Onderwerp: Bezwaar tegen huidig ontwerp brug wegens volledige inkijk in appartement

10 juni hebben jullie het plan gedeeld voor de nieuwe voetgangersbrug bij de Waalhaven in Nijmegen. Wij konden helaas niet aanwezig zijn, maar hebben de volledige presentatie teruggekeken.

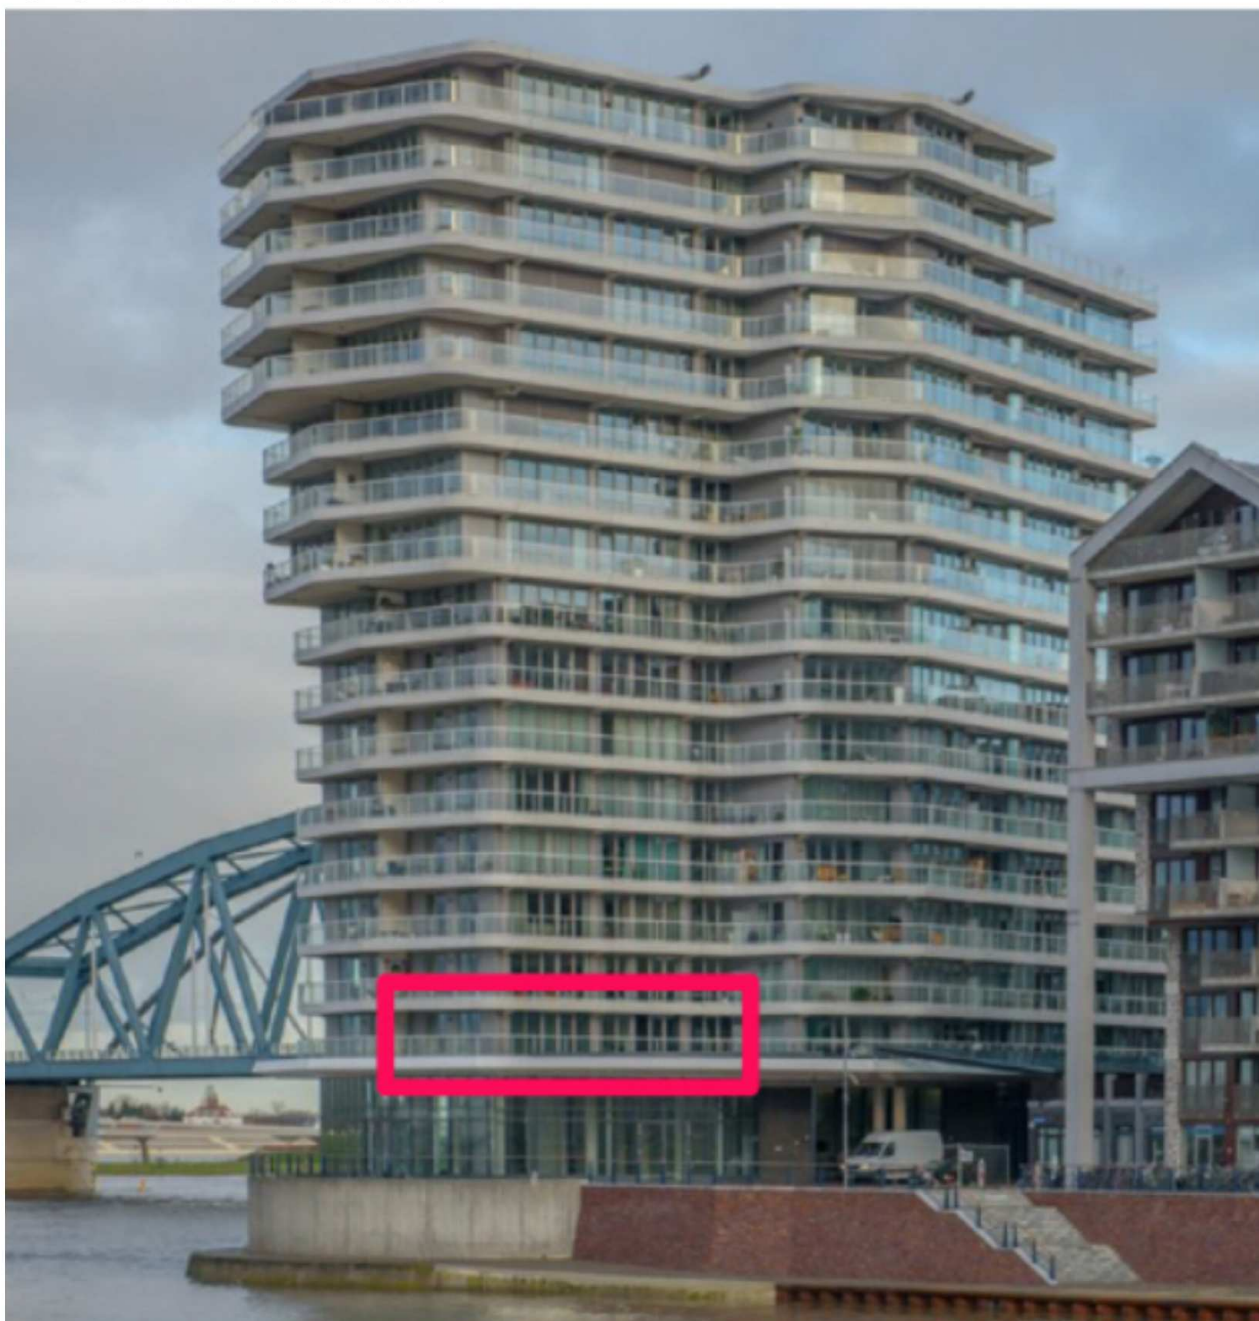
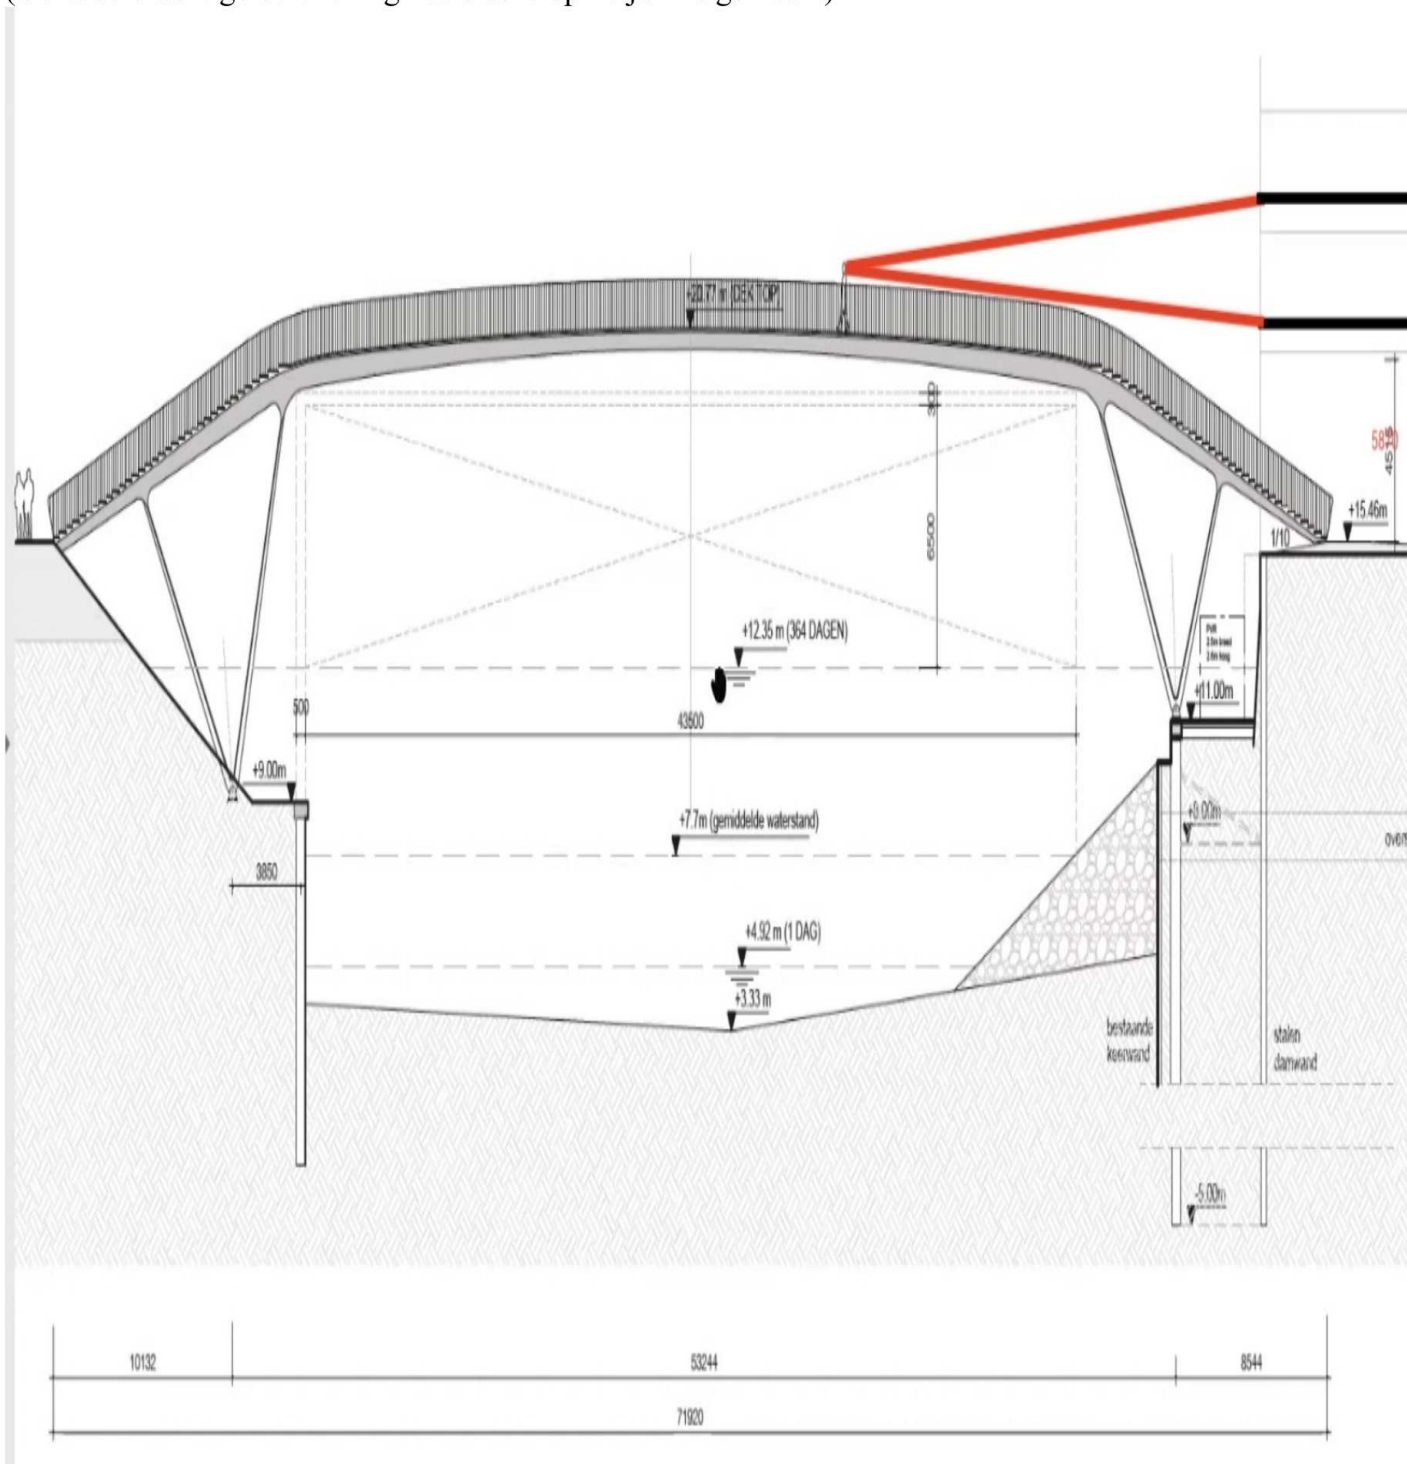
- Het loopvlak van de geplande brug komt 5.31m (20.77-15.45) boven de bovenkade

- De vloer van ons appartement bevindt zich 5.87m boven de bovenkade
- Elk persoon met ooghoogte >56cm kijkt dus neer op ons balkon en kan volledig bij ons naar binnen kijken (dit itt de vluchtige berekening zoals deze op 10 juni is gemaakt)

Wij zijn niet tegen een brug, maar wel tegen een recreatieve brug die onze privacy in deze mate aantast. Wij hebben uitvoerig naar het huidige ontwerp gekeken om alvast mee te denken in een oplossing. Mits de technische tekening op schaal is, kan de brug nog 1.20m (30+90cm) omlaag met behoud van de “enveloppe”. Het loopvlak moet dan wel volledig horizontaal lopen. Wij kunnen ons indenken dat er technisch een boog-achtige constructie nodig is, maar die kan wellicht aangebracht worden in de leuning.

Als het loopvlak 1.20m omlaag gaat, kunnen enkel nog mensen met ooghoogte 1.76m (dus langer dan zo’n 1.86) volledig bij ons binnen kijken. Nog steeds niet ideaal, maar dit zou al een forse verbetering zijn.
